Analyse profielen

Boekenberglei_Drakenhoflaan_Gitschotellei

Rapportnummer: 2021_029

Dit rapport is opgesteld door: Jos Schenk, consultant bomen stad Antwerpen

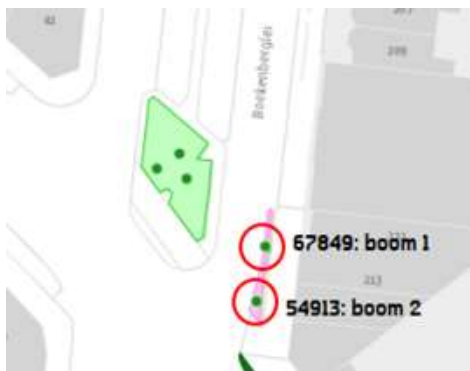
De opbouw bij de zomereik in de bocht die nu is voorgesteld voldoet duidelijk niet aan bovenstaande voorwaarden. Het is dus nodig om verder te zoeken naar een andere opbouw. In het rapport 'Wortel- en kroononderzoek twee eiken Boekenberglei' is hiervoor een suggestie gegeven.

'Een mogelijke oplossing om toch een fundering te kunnen aanleggen is misschien het maken van een betonnen brug over de wortels in de met rode stippellijn omkaderde zone. De steunpijlers voor die brug moeten geplaatst worden tussen de wortels buiten deze zone. In hoeverre dit effectief kan, en zo ja, hoe sterk die brug moet zijn, moet beoordeeld worden door een ingenieur.'

4.4 De platanen in de Drakenhoflaan

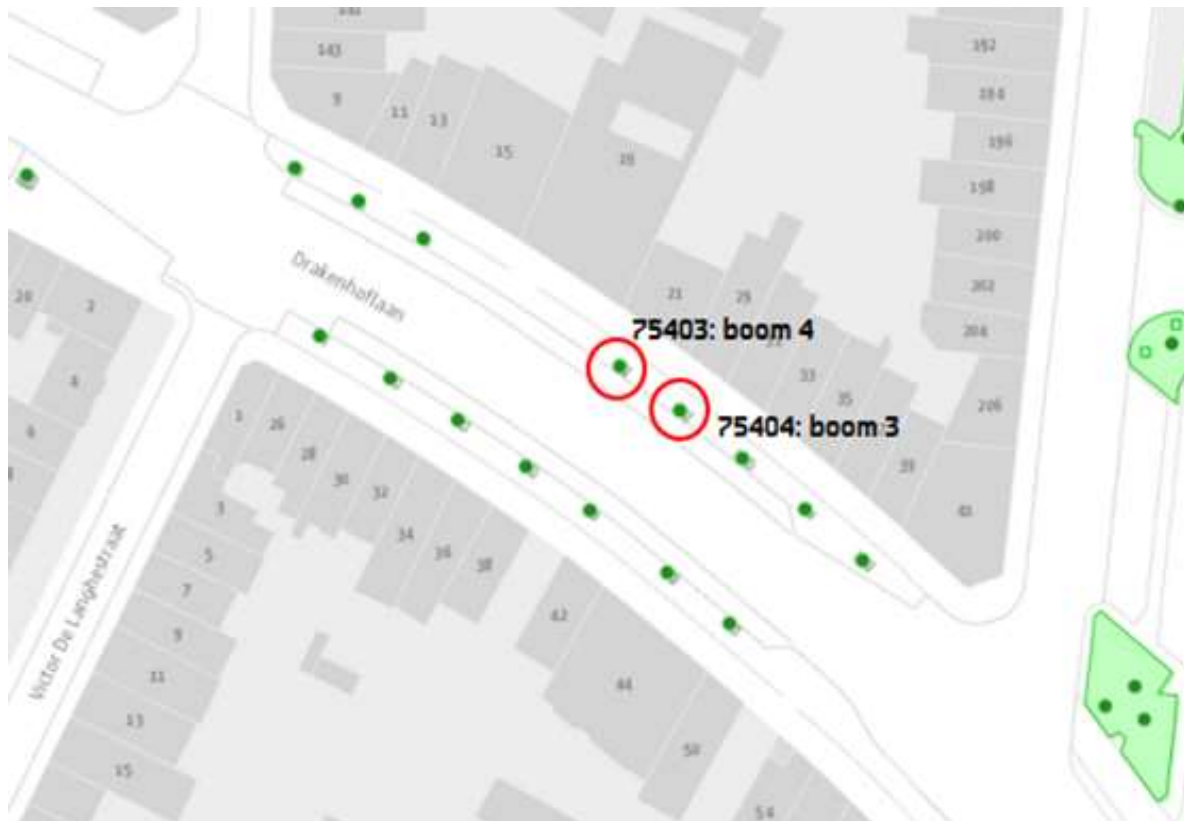
Bij het trekken van onderstaande conclusie is voortgegaan op de uitersten van de resultaten. Er is gebleken dat tot op een afstand van 1,70 m van het midden van de boom niet dieper dan tot op -5 cm kan uitgegraven worden t.o.v. het huidig maaiveld, dat vanaf 1,70 m van de stam tot op een diepte van -15 cm kan uitgegraven worden tot aan het toekomstig voetpad en dat vanaf daar tot op – 30 cm kan uitgegraven worden zonder dat er onaanvaardbare schade zal zijn.

Rekening houdend met het hoogste profiel en de voorziene helling ervan en de diepte tot waar maximaal kan uitgegraven worden op het meest kritieke punt, kan gesteld worden dat de dikte van de totale opbouw van de verharding niet meer dan circa 20 cm kan bedragen tot aan de rand van het nieuwe voetpad. Vanaf daar kan een opbouw van 30 cm voorzien worden.
